**UMWELTVERTRÄGLICHKEITSPRÜFUNG  
IM VEREINFACHTEN VERFAHREN**

**evn naturkraft Erzeugungsgesellschaft m.b.H.,  
Windpark Neusiedl Zaya 2**

**TEILGUTACHTEN  
SCHATTENWURF UND EISABFALL**

**Verfasser:  
Dipl.-Ing. Thomas Klopf**

Abbildung 3: Berechnete Eisabfallbereiche

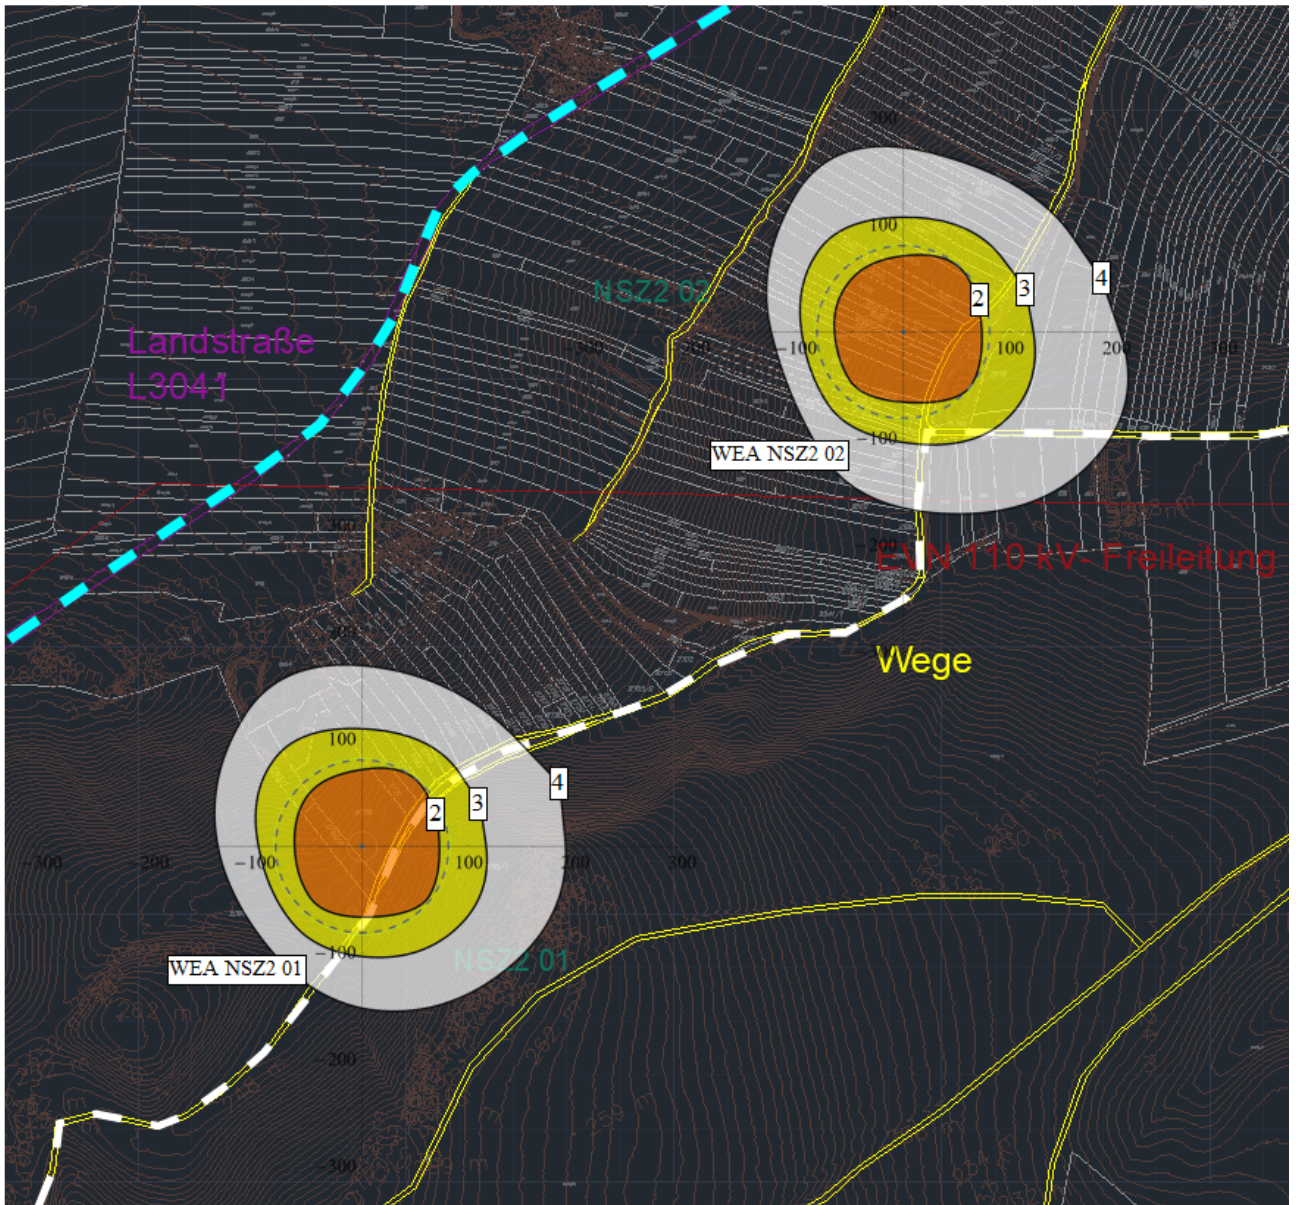
Es ist zu erkennen, dass Abschnitte diverser Güterwege in unmittelbarer Nähe zu den Windkraftanlagen von Eisabfall betroffen sein können. Die Landesstraße L3041 befindet sich außerhalb der berechneten Eisabfallbereiche, für diese Straße erfolgt daher keine detaillierte Risikobewertung.

Für einen Fußgänger, der den in Abbildung 3 gelb-weiß markierten Weg („Jägerschaftsweg“) einmal pro Woche benutzt (Querung Hin- und Rückweg berücksichtigt, Geschwindigkeit 5 km/h) beträgt dieses  $1,0 \cdot 10^{-6}$ . Für PKW-Lenker mit einer Geschwindigkeit von 20 km/h und ansonsten gleichen Nutzungsannahmen beträgt das individuelle Risiko  $2,5 \cdot 10^{-7}$ .

Der Eisabfallüberwachungsbereich wurde auf Grundlage des eingereichten Eisfallgutachtens festgelegt. Die Hinweisschilder mit Signalleuchten befinden sich in einem Abstand mit einer Auftreffwahrscheinlichkeit von Eisfragmenten im Bereich von  $1,0 \cdot 10^{-7}$  bis  $1,0 \cdot 10^{-6}$ . Angesichts der im Befund angeführten Erkenntnissen kann dieser als ausreichend erachtet werden.

Es ist kein Verfrachten von Eisstücken auf die nächstgelegene Landesstraßen L3041 zu erwarten. Die zitierte Straße befindet sich in einem Bereich mit einer Auftreffwahrscheinlichkeit von  $< 1,0 \cdot 10^{-7}$  Treffern pro Jahr.

1. Die Warntafeln und Warnleuchten sind in regelmäßigen Abständen (zumindest einmal jährlich vor Beginn der Wintersaison) sowie nach entsprechenden Hinweisen zu kontrollieren. Die Funktionsweise ist sicherzustellen. Darüber sind Aufzeichnungen zu führen und zur Einsichtnahme durch die Behörde bereitzustellen.
2. Nachweise zur Installation und Konfiguration des Eiserkennungssystems müssen dokumentiert und der Behörde übermittelt werden.

**Abbildung 4: Immissionspunkte und Windkraftanlagen im Untersuchungsbereich**

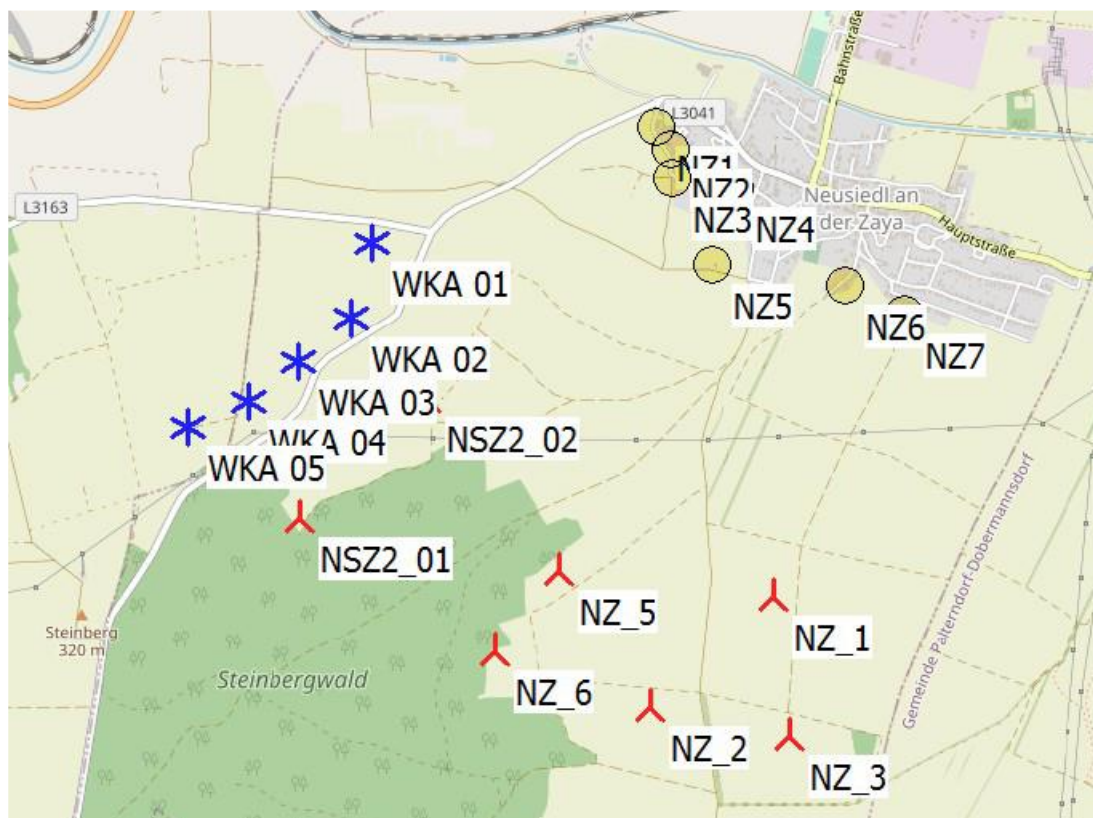
Wie in Tabelle 7 ersichtlich, wurden an den Immissionspunkten „NZ1“, „NZ2“, „NZ3“ und „NZ6“ Überschreitungen des Richtwerts von 30 Stunden pro Jahr prognostiziert.

Ein Vergleich von Tabelle 5 und Tabelle 7 zeigt, dass die jährlichen und täglichen Richtwertüberschreitungen an den Immissionspunkten „NZ1“, „NZ2“, „NZ3“ und „NZ6“ auf den

gegenständlichen Windpark zurückzuführen sind. Der Richtwert für die maximale Beschattungsdauer pro Tag kann an den zitierten Immissionspunkten eingehalten werden.

1. Durch geeignete Parametrisierung einer Schattenwurfberechnung ist sicherzustellen, dass die Richtwerte von maximal 30 Stunden pro Jahr (8 Stunden pro Jahr bei Berücksichtigung der tatsächlichen Sonneneinstrahlung) und maximal 30 Minuten pro Tag an periodischen Schattenwurf an den Immissionsorten eingehalten werden.
2. Ein Nachweis der Installation der Schattenwurf-Abschaltvorrichtung sowie dessen Parametrisierung muss vor Inbetriebnahme dokumentiert und der Behörde übermittelt werden.
3. Es sind ganzjährig Protokolle über die Schattenwurfereignisse zu führen und auf Aufforderung der Behörde vorzulegen. Die geführten Protokolle müssen elektronisch übermittelbar sein sowie in einem auswertbaren Format vorliegen. Die Aufzeichnungen müssen im Minutentakt erfolgen. In diesen Zeitintervallen sind Angaben zum Betrieb (Drehzahl, Leistung o.Ä.) darzustellen.
